Podatel Petr Sýkora

Předmětem posuzování vlivů na životní prostředí podle zákona č. 100/2001 Sb., v platném znění (dále jen „zákon EIA“) je záměr „Pokračování těžby v lomu Mrač“ Č.J. 161777/2025/KUSK, kód záměru STC2730.

Požadavky na úpravu dokumentace

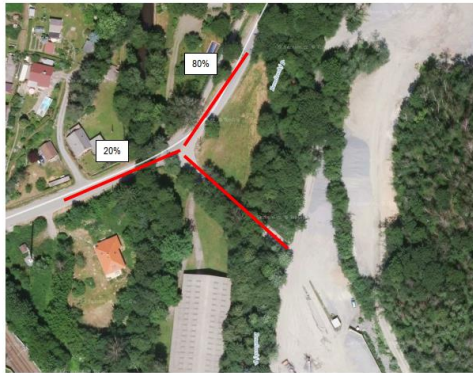
V hlukové studii je nesoulad s výpočtovými body pro stacionární zdroje hluku. V tabulce č.3 je označeno 7 výpočtových bodů a v obr.č. 6 je označen i bod 8, pro který jsou provedeny výpočty. Tento bod č.8 není jednoznačně identifikován. Požadujeme nápravu hlukové studie, aby její výsledky byly jednoznačné.

OBR.3a Vizualizace stavu – doprava Varianta I – stávající výjezd z areálu lomu + rozložení dopravy do směru na Podmrači(65%) a směru viadukt (35%)

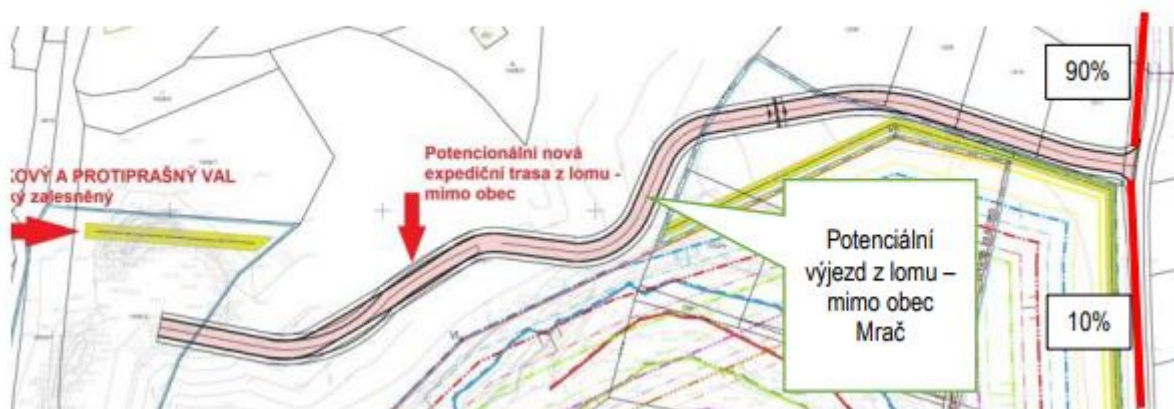
Oproti dokumentaci EIA předložené v roce 2024 došlo ke změnám v rozložení dopravy.

Požadujeme vysvětlení navýšení intenzity dopravy přes Mrač o 15%.

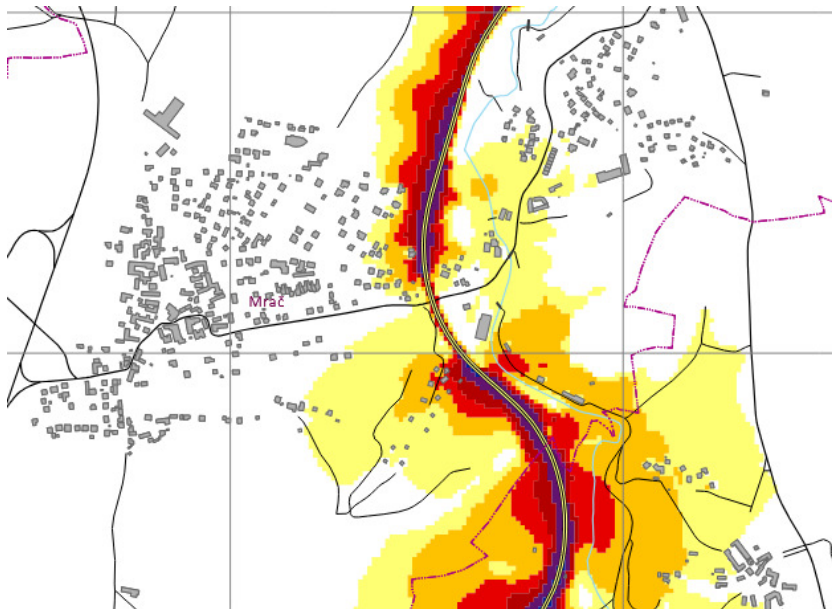
Provést posouzení kumulativních vlivů z hlediska hlukové zátěže v zájmovém území a tyto vlivy vyhodnotit z hlediska vlivů na veřejné zdraví. V dokumentaci je nedostatečně vyhodnocena kumulace vlivů. V dokumentaci nejsou řešeny synergické a kumulativní vlivy související se stávající železniční tratí, která vede ve vzdálenosti cca 120 m od posuzovaného záměru a představuje v zájmovém území významný zdroj hluku, jak dokládají mapy strategického hlukového mapování pro rok 2022 zveřejněné Ministerstvem zdravotnictví. Vypořádání: Železniční trať, silniční doprava a stacionární hlukové zdroje mají každý svůj hlukový limit. Je jistě možné tyto zdroje „formálně“ posčítat, nicméně není možné tento kumulovaný hluk nějak posoudit nebo porovnat s nějakým limitem. Z hlediska ochrany veřejného zdraví se má za to, že požadavky na ochranu veřejného zdraví jsou splněny, pokud jsou splněny jednotlivé hlukové limity pro dané typy hlukových zdrojů.

Požadujeme do hlukové studie doplnit výpočet celkového hlukového zatížení od provozu lomu a provozu na trati a následně toto vyhodnotit v rámci vlivů na veřejné zdraví. Jak je patrné ze strategických hlukových map

území Mrače je hlukově velmi zatížené. Proto trváme na uvedeném požadavku.

Záměr samotný odvádí silniční dopravu mimo obytnou zástavbu Mrače, tedy kumulativní vliv této dopravy s dopravou na železnici zde vymizí nebo se výrazně sníží.
